Objet : Autorisation environnementale au titre de l'ordonnance n° 2017-80 du 26 janvier 2017 Véloroute-Viarhona tronçon St-Gilles-Bellegarde sur les communes de St-Gilles et Bellegarde

Réf. : Gunenv/30-2023-0100035940

Demande de compléments pour l'instruction d'un dossier loi sur l'eau relatif à :

Viarhona tronçon St-Gilles-Bellegarde sur les communes de St-Gilles et Bellegarde

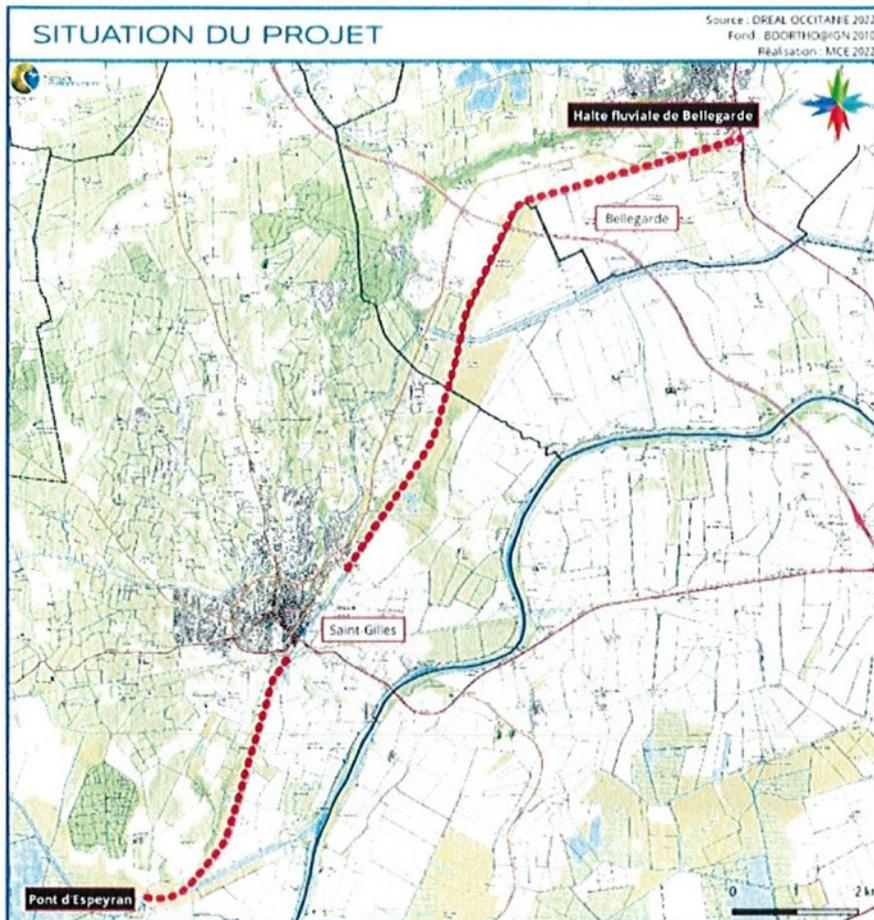
Les prescriptions de cette DUP et de ces RHA devront être prises en compte pour le présent projet (aucun rejet ne devra pouvoir se faire en direction du canal BRL).

Le « croisement » des canaux ne semble guère détaillé dans le dossier mais le canal BRL semble passer sous le canal du Rhône à Sète selon Google Maps (extrait ci-après).

Cartographie des zones humides identifiées dans le SAGE Camargue gardoise

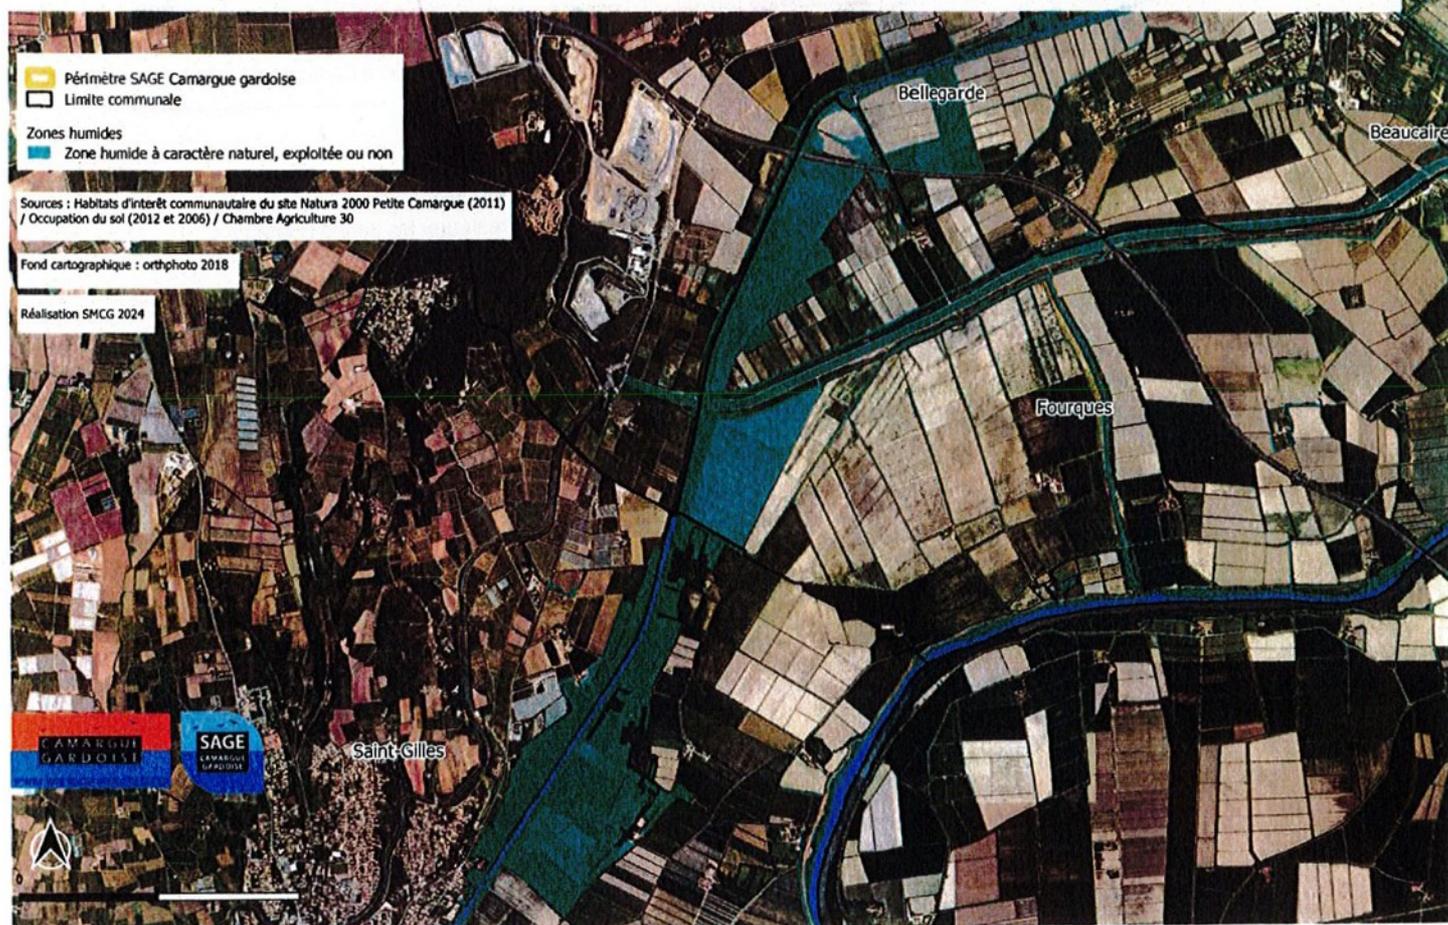
Il est rappelé que le SAGE Camargue gardoise identifie, au sein de sa carte n°32, les zones humides à caractère naturel, exploitées ou non. Ces zones humides sont soumises à la règle n°3 du règlement du SAGE (confère en pièce jointe) qui interdit toutes les opérations de remblais, d'imperméabilisation, de mise en eau et d'assèchement.

Même si n'existe pas ce type de zones humides dans l'emprise directe du projet, elles sont présentes au sein de la zone d'étude (confère carte en pièce jointe). La présence de ces zones humides n'a pas été mentionnée dans l'étude d'impact ni dans le paragraphe « C. Autres périmètre à statut » p.36 ni dans le paragraphe « D. Trames vertes et Bleus (TVB) et corridors écologique », paragraphes intégrés dans le « 3.2 Milieux biologique ». Il est demandé de prendre en compte ces zones humides dans l'étude d'impact.
